Keuringsverslag van een elektrische laagspanning- en zeer lage spanningsinstallatie

NIET CONFORM

Datum keuring: 07/03/2024

Straatnaam	Neeroeterenstraat
Huisnummer	93
Busnummer	A
Postcode	3680
Gemeente	Maaseik
Land	België

Afbeelding schakel- en verdeelbord:

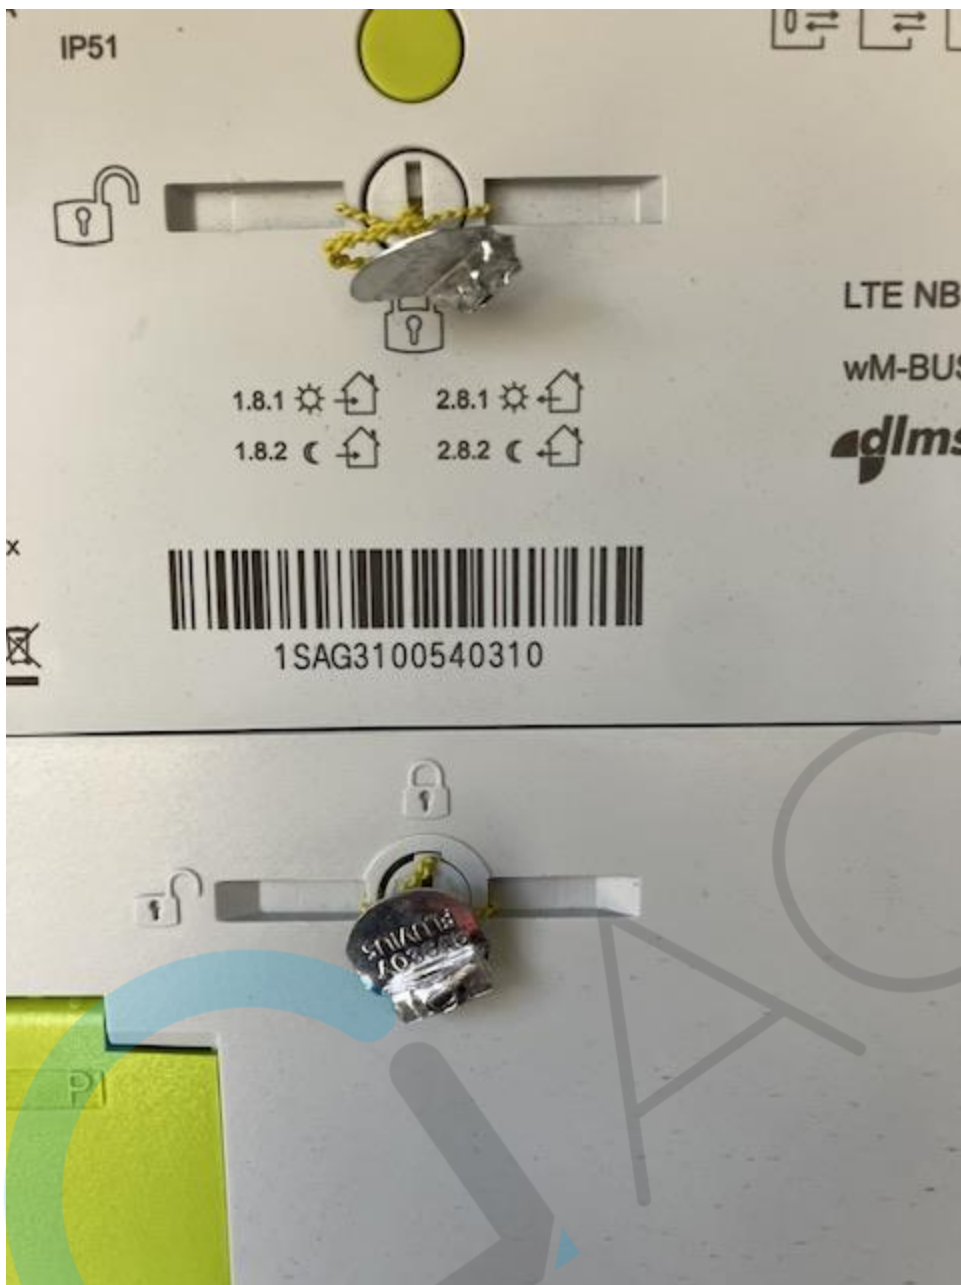
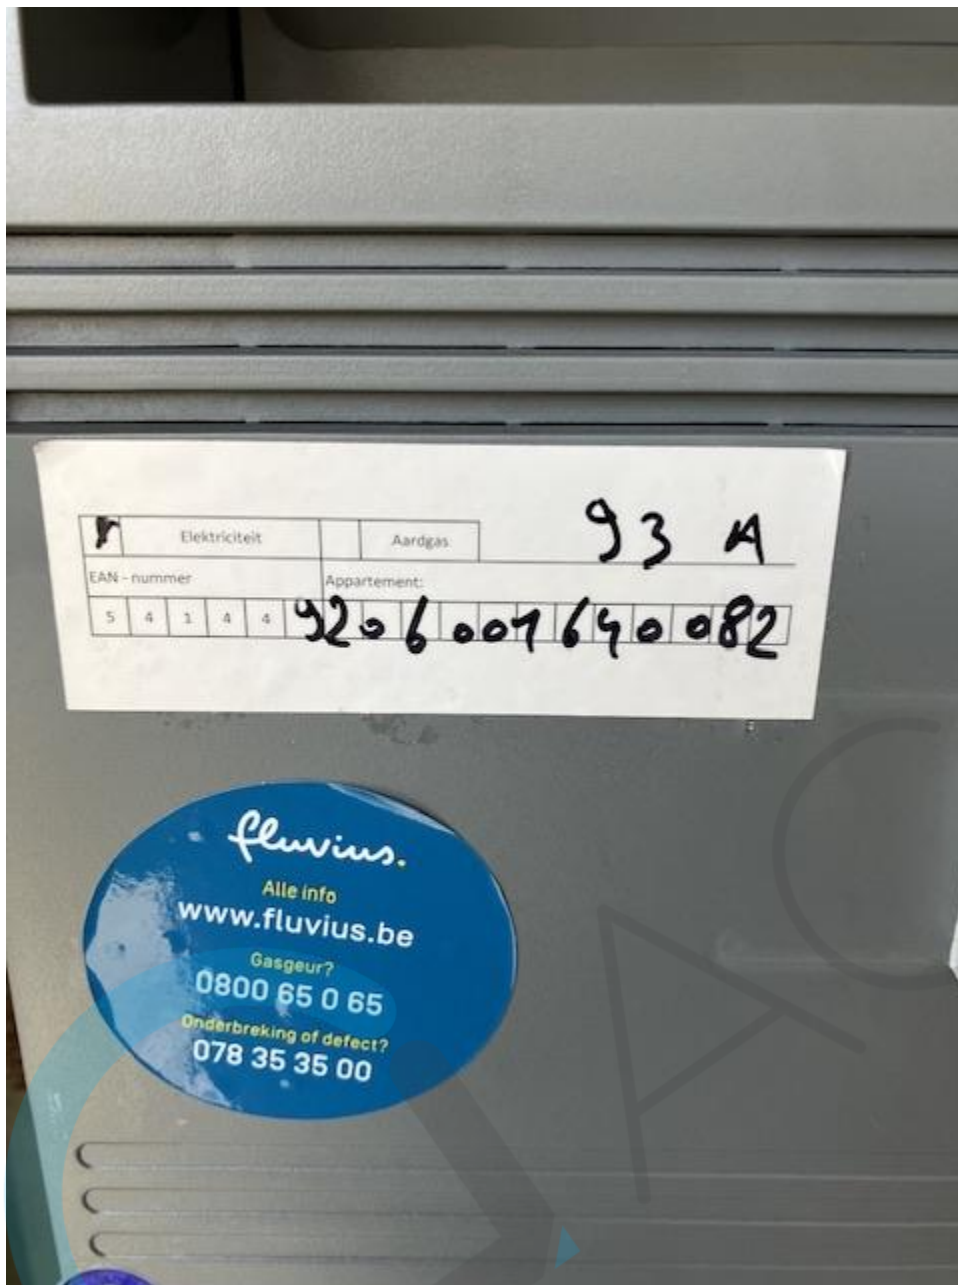
18.09 Bij aansluiting van meeraderige geleiders dient men aangepaste adereindhulzen te gebruiken. (Boek 1 Onderafdeling 5.2.6.1. en 1.4.1.2.)

Kring 9 in verdeelbord

Kelder

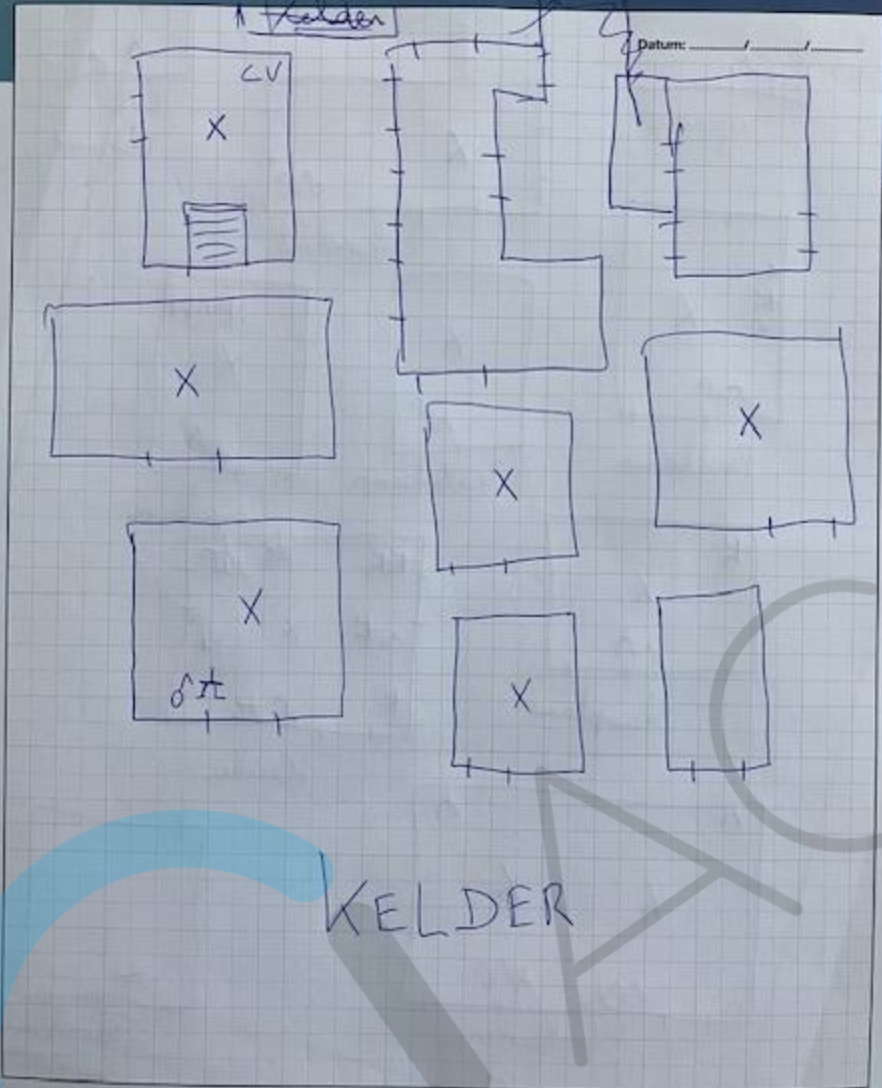
18.13 Kabels van het type VTLmb, LMVVR, COAX, VVT zijn verboden en dienen vervangen te worden door een type conform Boek 1 Onderafdeling 5.2.1.2.

In kelder witte platte kabel zie foto
